Stavba:	Areál SAKO - SVOZ Nadstavba administrativního objektu SAKO Brno, a.s., Černovická 15
Místo stavby:	ul. Černovická 454/15, 617 00 Brno - Komárov katastrální území: Komárov parcela číslo: 172/1, 172/2 využití dle KN: objekt občanské vybavenosti obec: Brno kraj: Jihomoravský okres: Brno stavební úřad: Brno- jih
Stavebník	SAKO Brno a.s., Jedovnická 4247/2, Židenice, 628 00 Brno tel: +420 548 138 111 e-mail: sako@sako.cz IČ: 60713470
Projektant:	Atelier 205 Ing. arch. Vilém Chroboczek, Pod Kaštany 631, 679 21 Černá Hora ČKA 1216 IČ: 12168980 chroboczek@volny.cz, tel: +420 777 944 884
Projektant FVE:	Ing. Lenka Schröpferová, Lužická 1646/6, Praha 2, 120 00 tel: +420 722 007 440 e-mail: projekty@solarpartner.cz
Stupeň PD:	<b>změna stavby před dokončením</b> k ev.č. HSBM-73-1-1995/1-OPST-2019 ze dne 29. 11. 2019

## D. 1.3 POŽÁRNĚ - BEZPEČNOSTNÍ ŘEŠENÍ

Požadovaná změna stavby před dokončením řeší tři následující body:

### Schéma rozvodu poskytnuto projektantem FVE

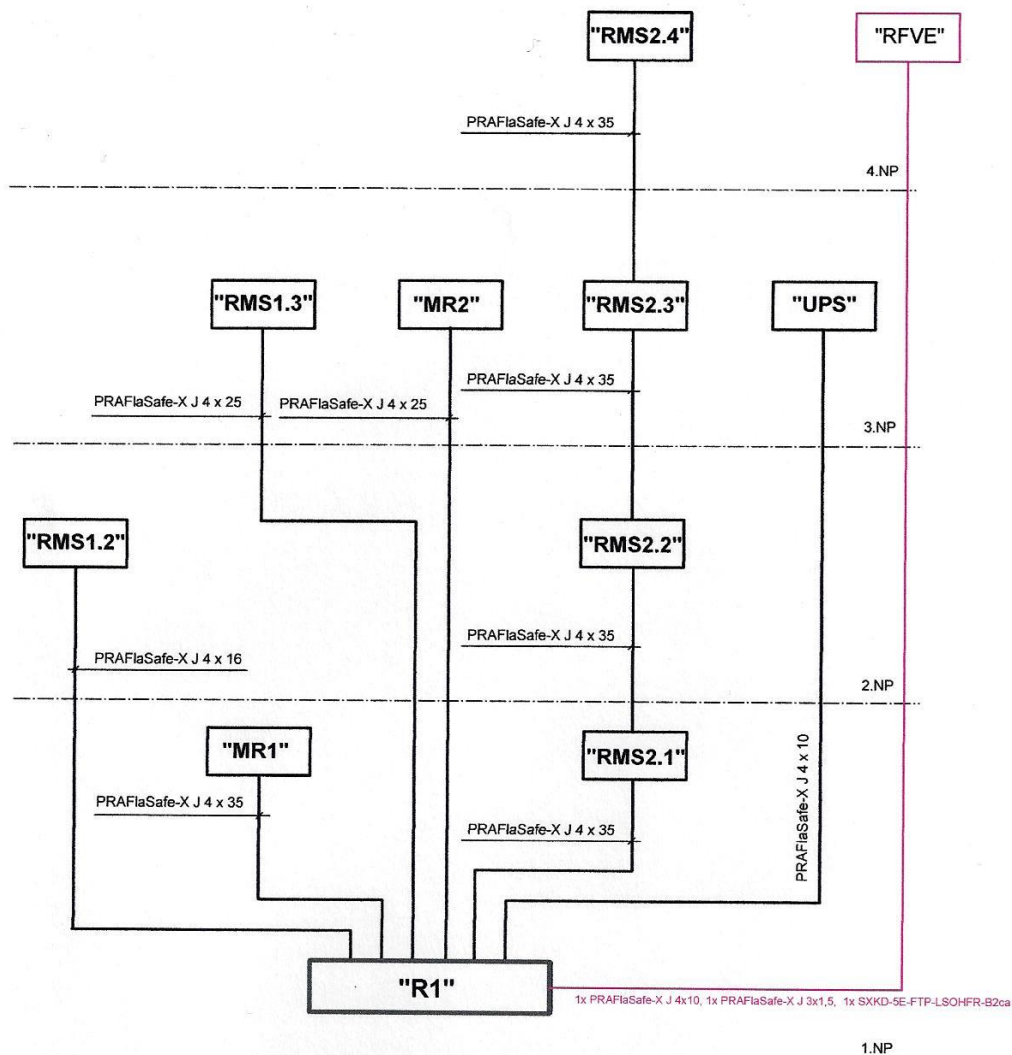
Elektrický rozvaděč R1 na ČCHÚC:  
stěny EI 30 DP1  
uzávěr EI 15 S<sub>200</sub> DP1.  
Označení piktogramem PV pro FVE, TL FVE.
